**DEPARTEMENT  
BAU, VERKEHR UND UMWELT**  
Abteilung Landschaft und Gewässer

13. April 2015

**GEFAHRENKARTE AARE VILLIGEN - KLINGNAU**

**Nachführung der Gefahrenkarte im Siedlungsgebiet Villigen**

Abb. 6: Gefahrenkarte nach Massnahme.

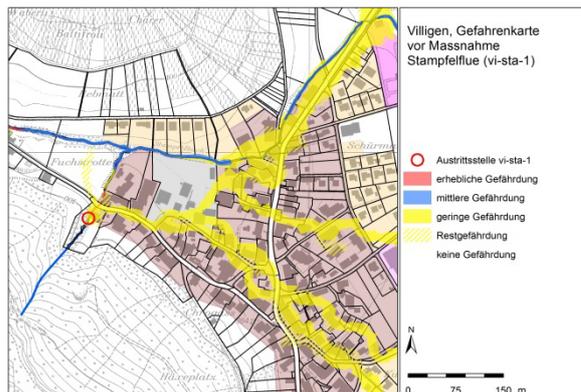
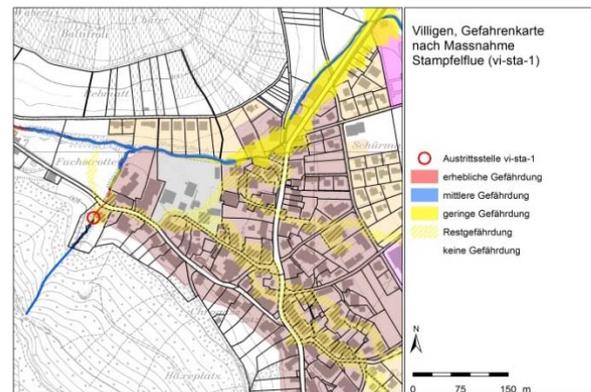
- Die Fliesstiefenkarten HQ100 und HQ300 werden angepasst. Die Fliesstiefen von bis zu 25 cm innerhalb des Dorfes entfallen. Weiterhin bestehen bleiben die Einträge von Schwachstellen an anderen Gewässern.
- Da die Gefährdung anstelle eines HQ100 erst ab einem Extremereignis auftritt, entfällt das Schutzdefizit im Einflussgebiet der Stampfflue .
- Die Gefahrenkarte Hochwasser weist anstelle einer geringen Gefährdung (gelbe Gefahrenstufe) nur noch eine Restgefährdung auf (gelb-weiss schraffierte Gefahrenstufe).
- Schwachstellen werden nur erfasst, wenn sie zu einem Schutzdefizit führen. Da das Schutzdefizit an der Schwachstelle "vi-sta-1" behoben wurde, musste infolgedessen auch die Schwachstelle gelöscht werden.

Die untenstehende Abbildung zeigt das Ausmass der Anpassung. Sichtbar sind die Gefahrenkarte, welche in weiten Teilen des Dorfes nur noch eine Restgefährdung aufweist, sowie die angepasste Fliesstiefenkarte ab HQ100 und die angepasste Schutzdefizitkarte.
